# Richiesta di Integrazioni al Deposito Sismico

Lavori di **NUOVA COSTRUZIONE**  
**FABBRICATO AD USO SALA MEDICA E N. 12 BOX PER CAVALLI,**  
**FABBRICATO N.4 BOX PER CAVALLI,**  
**TUNNEL TELONATO PER FIENO**

01	Emesso per deposito	22/08/2022	Arch. G. Verlicchi
Rev.	descrizione	data	Tecnico Progettista
		Revisione	<b>R01</b>
		Data	Scala
		<b>22/08/2022</b>	
Elaborato	Cliente		
<b>RELAZIONE INTEGRATIVA</b>	Dott. Veterinario Ugo Carrozzo PIVA 01773470388 Iscr. ordine di Ferrara n. 417 Via Torquato Tasso 17 44011 San Biagio di Argenta (FE)		
Progetto	Cantiere		
Fabbricato ad uso sala medica e n. 12 box per cavalli, Fabbricato n.4 box per cavalli, Tunnel telonato per fieno	San Biagio di ARGENTA (FE) Via Torquato Tasso, 17

Si riportano i diagrammi delle deformate dei due fabbricati

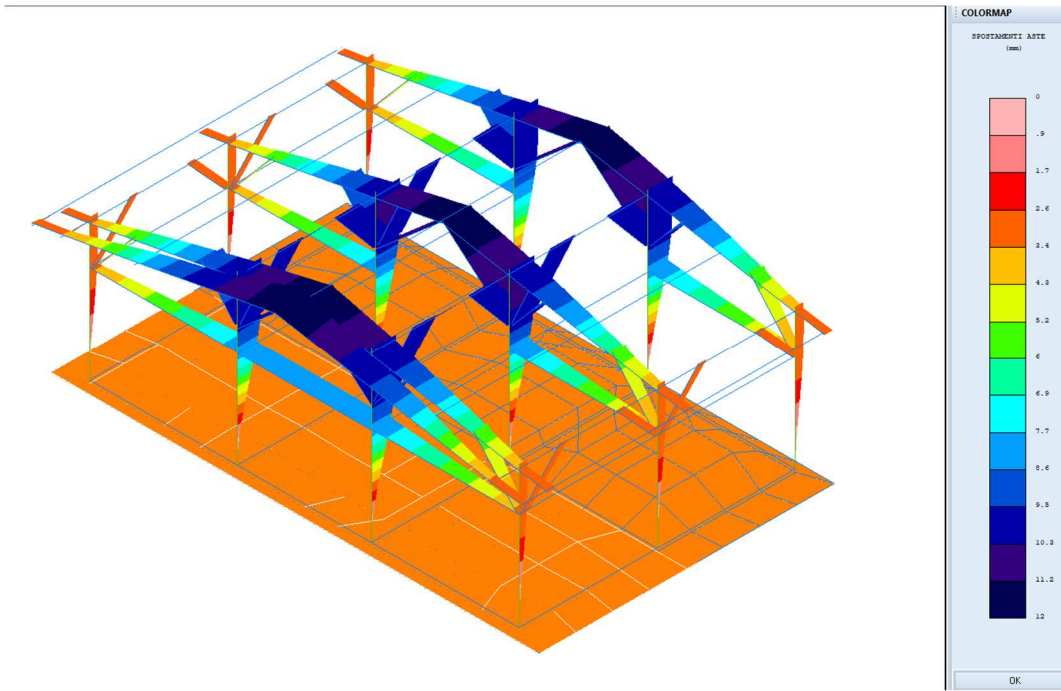
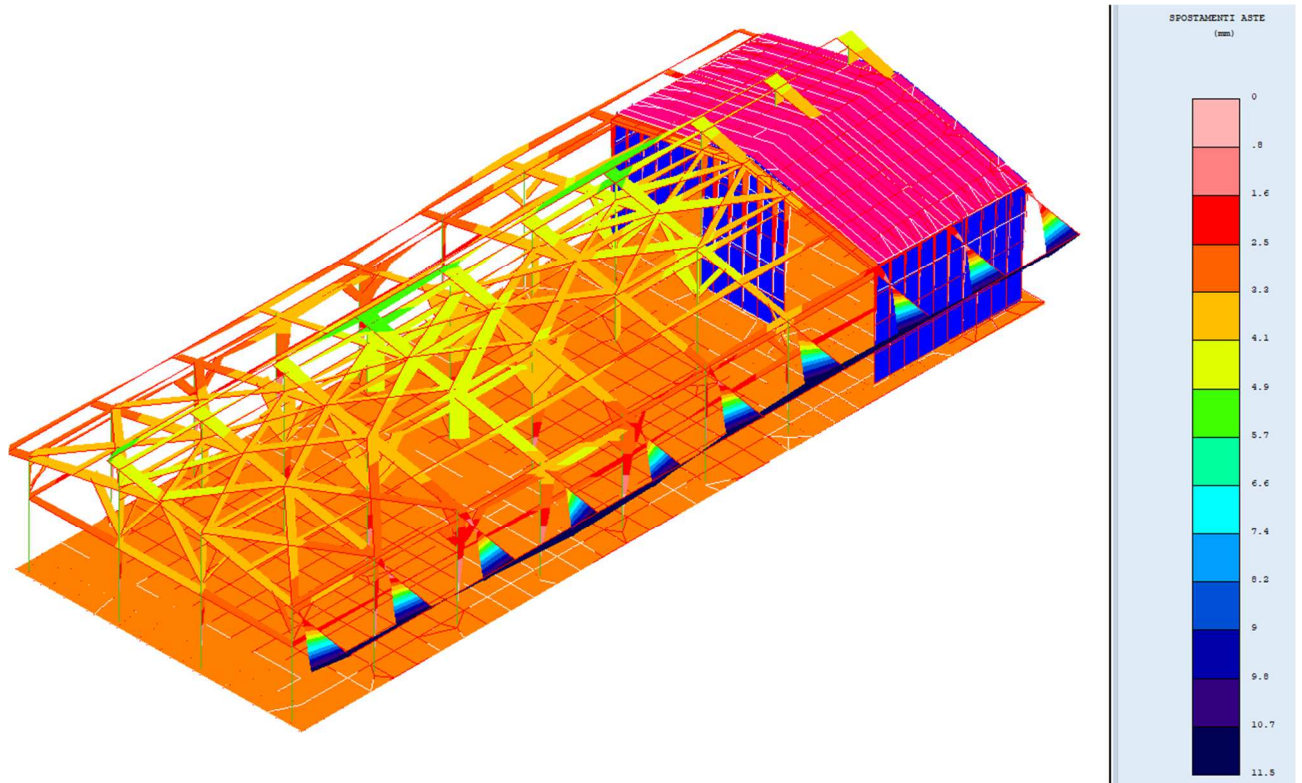
4 Si chiede di calcolare e rappresentare negli elaborati grafici i giunti strutturali tra le differenti unità strutturali (in particolare tra la struttura dei 12 box e dei 4 box) come previsto ai sensi del par. 7.2.1 e del 7.3.3.3

Il giunto strutturale di progetto tra il fabbricato n.4 box e quello n.12 box è pari a 9 cm.

Si osserva che la massima altezza dei punti che si fronteggiano è pari a 4.6 m, pertanto la prima condizione per la verifica a martellamento è soddisfatta in quanto:

$$4600/100 * 2 a_g S/g = 46 \text{ mm} < 90 \text{ mm} , \text{ nell'ipotesi limite di } 2 a_g S/g = 1$$

Valutando gli spostamenti massimi delle due costruzioni allo SLV, nella direzione in cui si fronteggiano, calcolati mediante un'analisi lineare si ottiene che:

$$U_{\text{MAX } 4\text{box}} = U_{\text{max SLV}} * q_{\text{ND}} = 12 * 1,5 = 18,0 \text{ mm}$$

$$U_{\text{MAX } 12\text{box}} = U_{\text{max SLV}} * q_{\text{ND}} = 11,5 * 1,5 = 17,3 \text{ mm}$$

Pertanto la verifica a martellamento risulta soddisfatta in quanto sommando gli spostamenti massimi degli edifici dove si fronteggiano

$$U_{\text{MAX } 4\text{box}} + U_{\text{MAX } 12\text{box}} = 18,0 + 17,3 = 35,3 \text{ mm} < d = 90 \text{ mm}$$

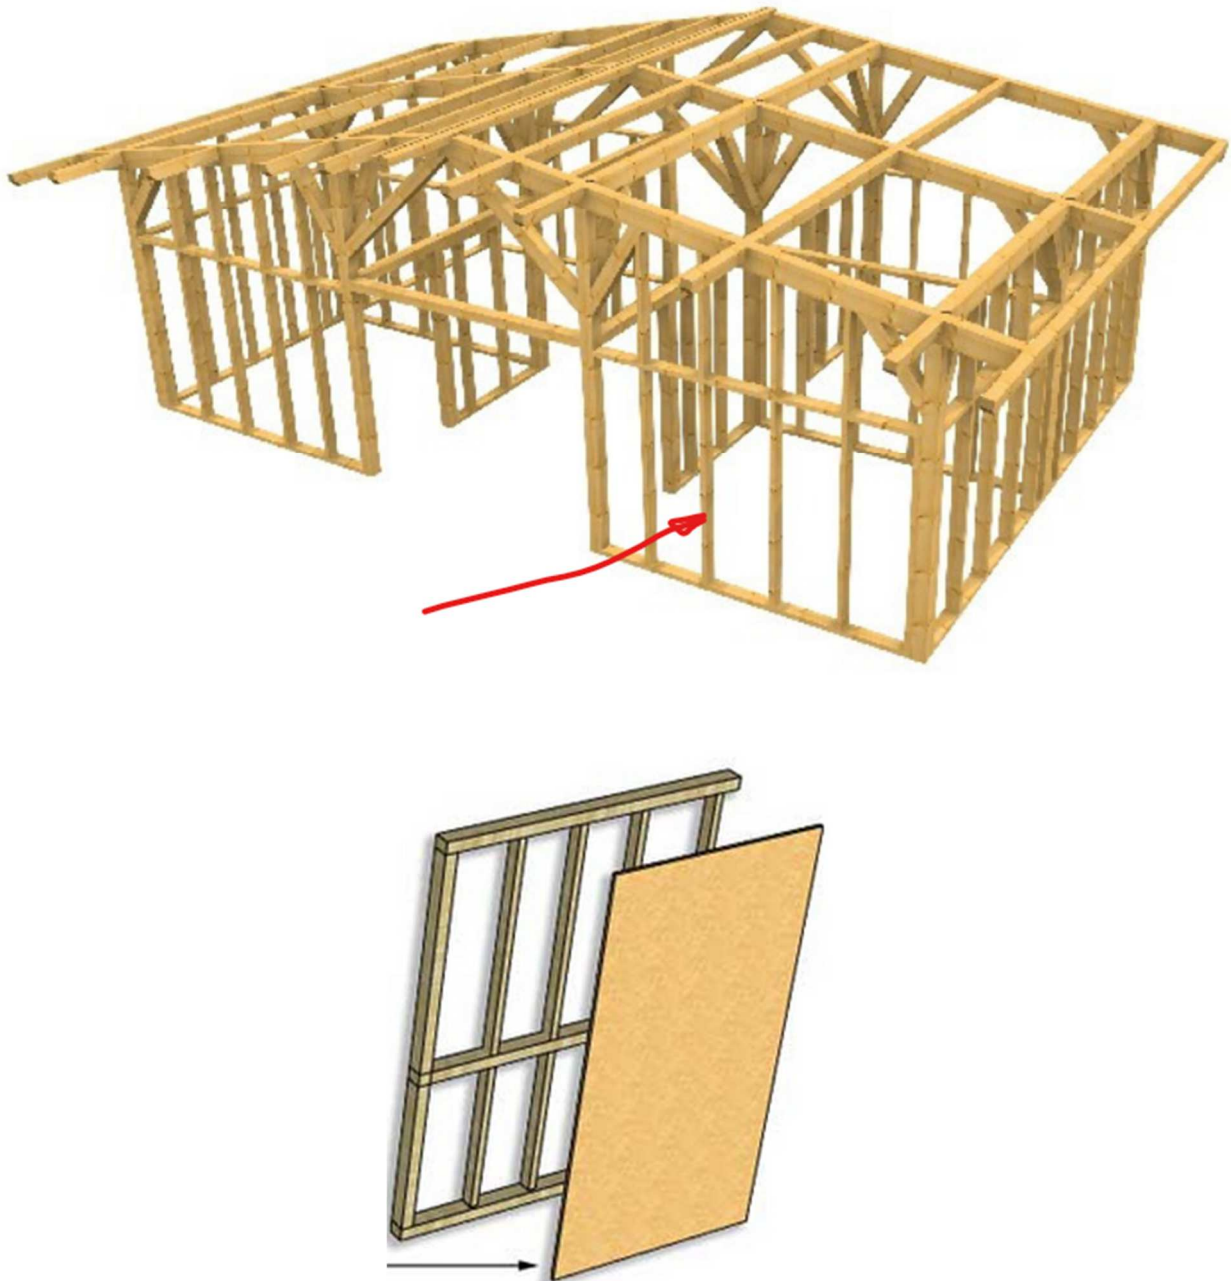
6 La fondazione a platea con singola rete di armatura non risulta rispettare i requisiti indicati al par 7.2.5 delle NTC2018: chiarire nel merito, esplicitare le verifiche SLU di tipo strutturale (STR) e riportare le valutazioni sulle interferenze con le altre fondazioni in adiacenza.

Si è provveduto ad aggiornare l'elaborato strutturale indicando la posa in opera di una rete elettrosaldata inferiore ed una superiore entrambi di tipo  $\varnothing 6 / 15 \times 15$ , avente una sezione resistente pari a 1,9 cmq/m.

Quindi, considerato che la platea presenta uno spessore pari a 15 cm, la percentuale di armatura disposta sia sul lato superiore sia su quello inferiore risulta pari a  $1,9 / (15 \times 100) = 0,00126 = 0,126\% > 0,01\%$ .

Si allega tabulato con le verifiche strutturali della platea.

Si osserva che le fondazioni dei fabbricati adiacenti non risultano interferenti tra loro: sono accostate ma non collegate strutturalmente.

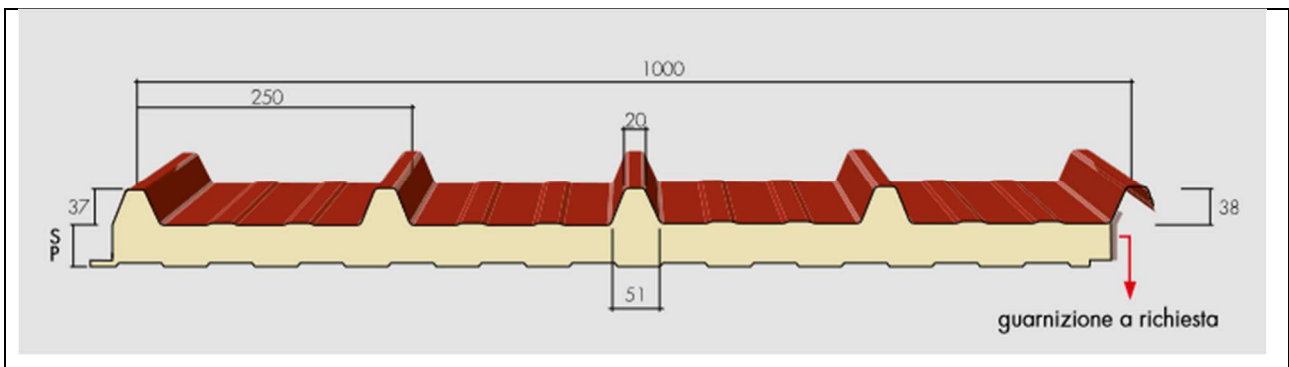
8 Produrre verifica dei pannelli di copertura

La copertura sarà realizzata con pannelli termoisolanti grecati in lamiera di acciaio di tipo commerciale. Si osserva che l'interasse massimo tra i travetti di supporto dei pannelli di copertura è pari a L = 1,90m.

$$q_{SLU,d} = 1,3 * 0,15 + 1,5 * 0,10 + 1,5 * 0,80 + 0 * 0,50 = 1,55 \text{ kN/m}$$

$$M_{\max SLU} = q_{SLU} * L^2 / 8 = 1,55 * 1,90^2 / 8 = 0,70 \text{ kNm}$$

$$q_{\max SLU} = 160 * 2,0^2 / 1,90^2 = 219 \text{ Kg/m} = 2,19 \text{ kN/m} > q_{SLU,d} = 1,55 \text{ kN/m} \rightarrow \text{Verificato}$$

Pianta Pareti Sismoresistenti

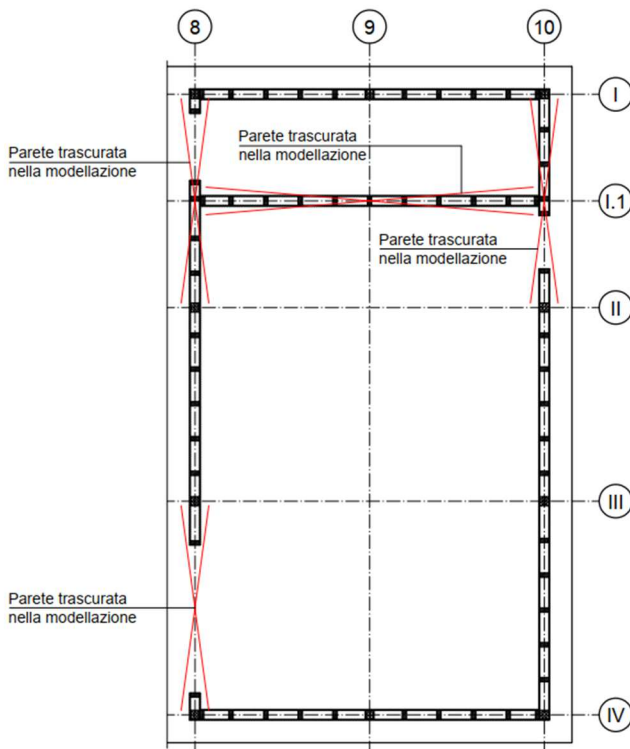
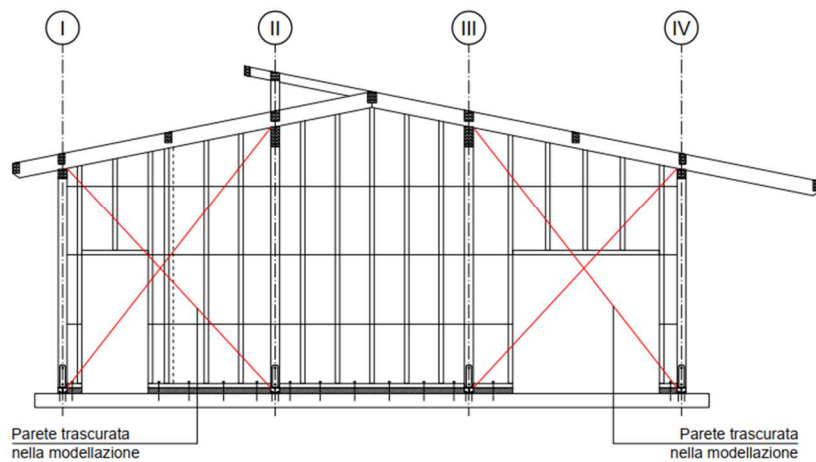
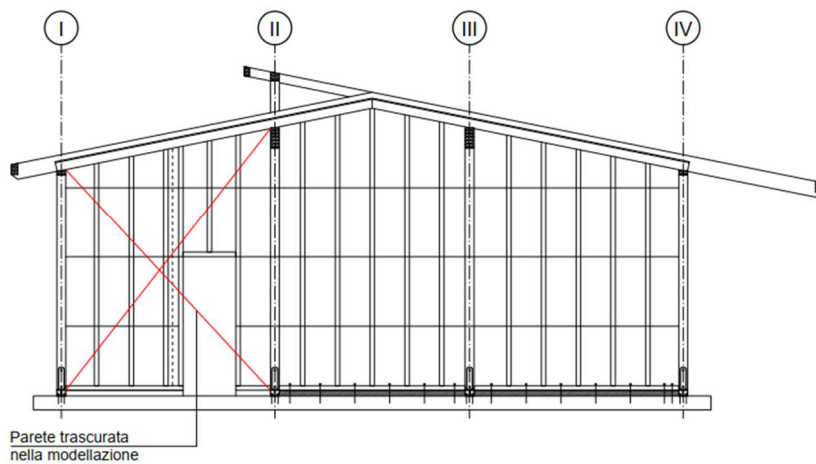
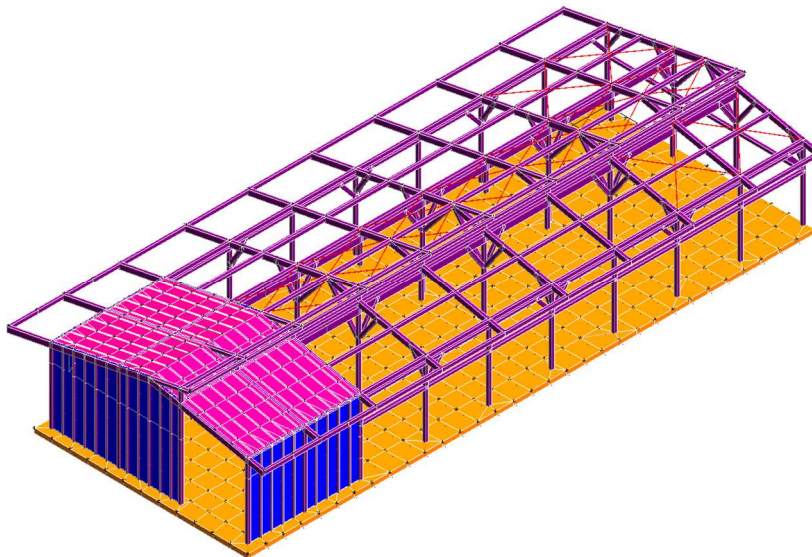
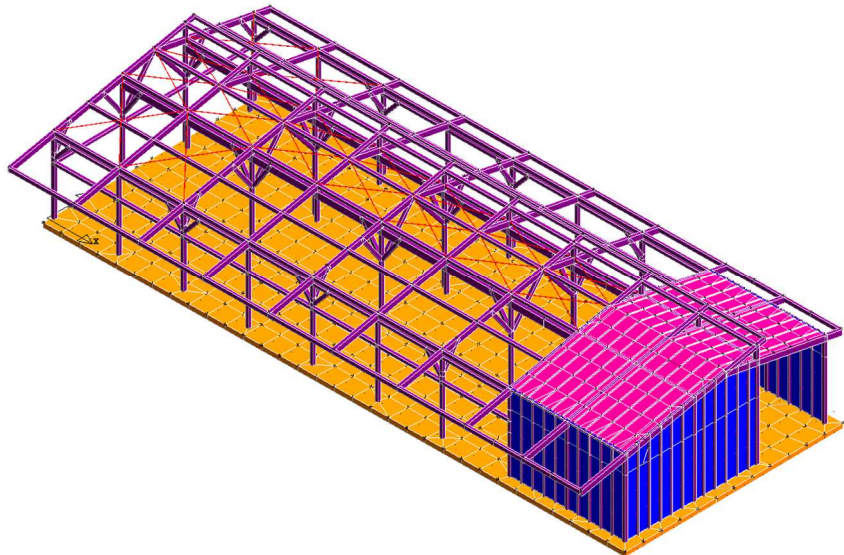
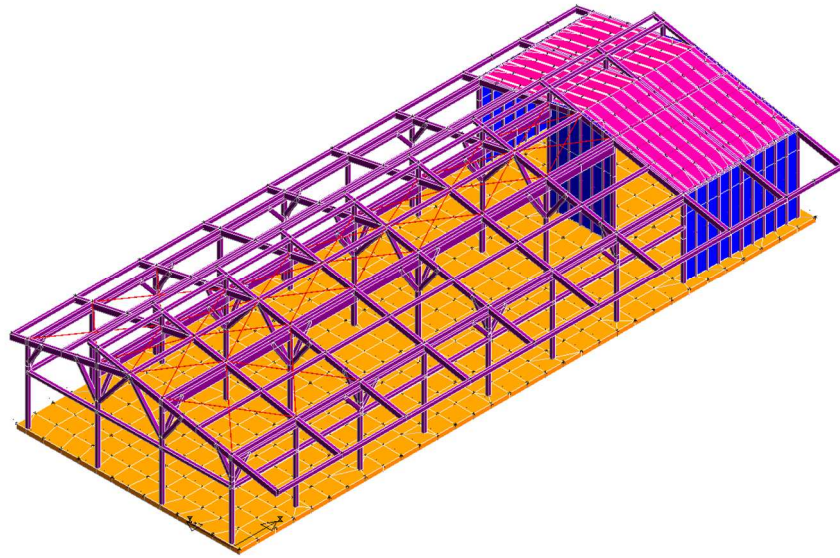
- 11 Illustrazione dei criteri di modellazione: dalle viste del modello sembrano modellati i soli pannelli di tamponamento e di copertura della sala medica/magazzino e si chiede di chiarire tale scelta e come ne viene influenzata la risposta strutturale;

Come si può evincere dagli elaborati grafici progettuali allegati alla presente, la porzione di fabbricato posta ad Est compresa tra gli allineamenti 8 e 10 è caratterizzata da una struttura mista composta sia da una **intelaiatura in legno** che da **pannelli di parete a telaio leggero con diaframmi collegati mediante viti (platform frame)**.

La tipologia costruttiva "platform frame" per tali allineamenti è stata adottata anche sulla copertura del fabbricato, tale soluzione progettuale è stata dettata dalla necessità di introdurre all'interno di tale porzione di fabbricato un macchinario per la risonanza magnetica, il quale per un suo corretto funzionamento

Per cui nella modellazione strutturale de fabbricato si è deciso di non trascurare il contributo resistente ed irrigidente delle pareti "platform frame" in quanto i montanti verticali di sezione 8x16 cm sono irrigiditi da diaframmi in pannelli OSB di spessore 18 mm posti su entrambe le facce dei telai, invece si è deciso di trascurare il contributo resistente ed irrigidente dei tamponamenti esterni posti sulla porzione restante del fabbricato in quanto questi saranno realizzati con tavole fissate alle estremità mediante una singola vite a tavola, quindi labili nei confronti delle azioni orizzontali, come evidenziato dal prospetto sottostante.

Per maggior completezza si è anche aggiornato il modello di calcolo introducendo la trave orizzontale di baraccatura posta a quota 2,8 metri che corre sul perimetro del fabbricato, la quale possedendo comunque vincolo di tipo cerniera alle estremità non modifica il comportamento strutturale del fabbricato.

Inoltre, in accordo con la Circolare n.7 del 2019 par. C7.7.4 per quanto concerne le pareti a telaio leggero con diaframmi si è deciso di escludere nell'analisi nei confronti delle azioni orizzontali il contributo delle porzioni contenenti un'apertura di porta o finestra, allo stesso modo non si è considerato il contributo della parete orizzontale posta in posizione intermedia in quanto è delimitata da due pareti caratterizzate da apertura, le quali non garantiscono appieno in vincolamento alle estremità tale da poter essere certi di considerare il contributo resistente della parete allo SLV, a differenza delle restanti pareti le quali sono sempre delimitate da pilastri della struttura intelaiata.

Per quanto riguarda la modellazione delle pareti in "platform frame" si sono introdotti nel modello di calcolo degli elementi beam verticali a modellazione dei montanti verticali che costituiscono la parete e degli elementi shell con caratteristiche analoghe ai pannelli OSB/3 (si veda prospetto riportato in seguito) al fine di modellare la rigidità dei diaframmi collegati sulle facciate. Come noto la capacità deformativa di questa tipologia di elemento costruttivo è influenzata dalla rigidità degli elementi di collegamento tra i vari elementi che la compongono, la quale è stata quantificata come una riduzione del 50% della rigidità dell'elemento shell, per cui nel modello sono stati introdotti degli elementi shell di spessore 18 mm (spessore di un solo pannello) anziché di 36 mm (spessore di due pannelli).

### Collegamento Pilastro - Trave Principale 160x280

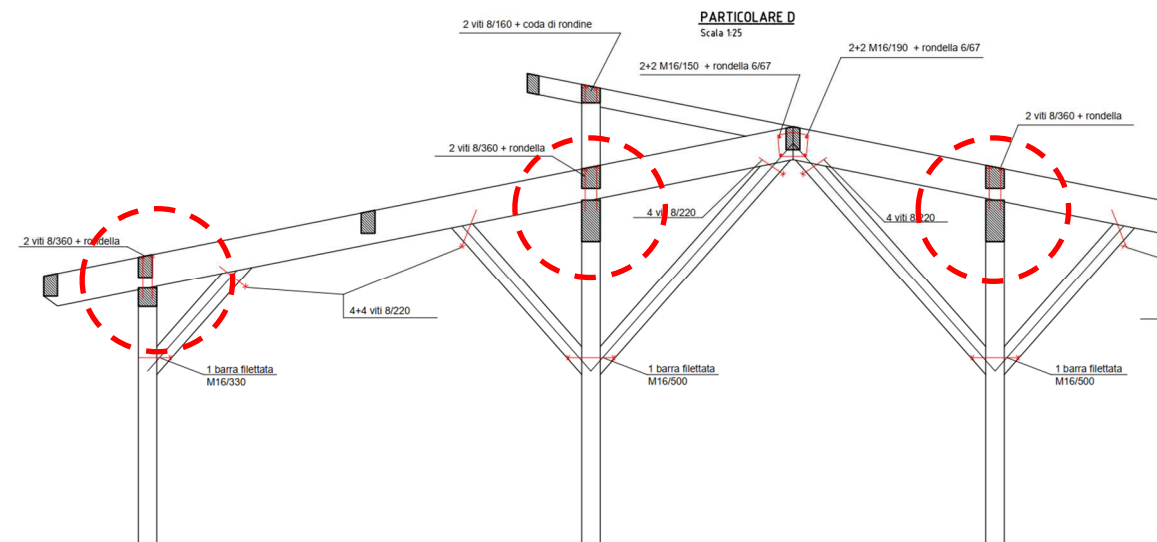
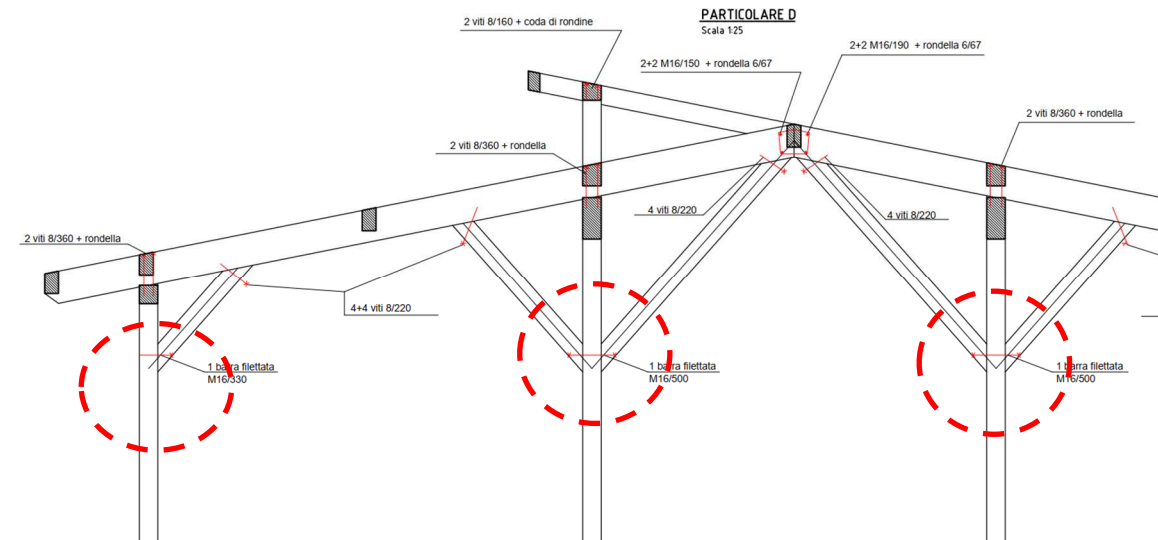
## 12 Integrare le verifiche dei collegamenti con tutti quelli ritenuti più importanti;

Il collegamento della trave con la testa del pilastro è realizzato mediante 2 Viti 8x360 mm con rondella, di cui di seguito si riporta la verifica.

$$R_{v,d} = 2 \cdot 3,26 = 6,52 \text{ kN} > V_{Ed} = 5,29 \text{ kN} \quad \rightarrow \quad \text{Verifica Soddisfatta}$$
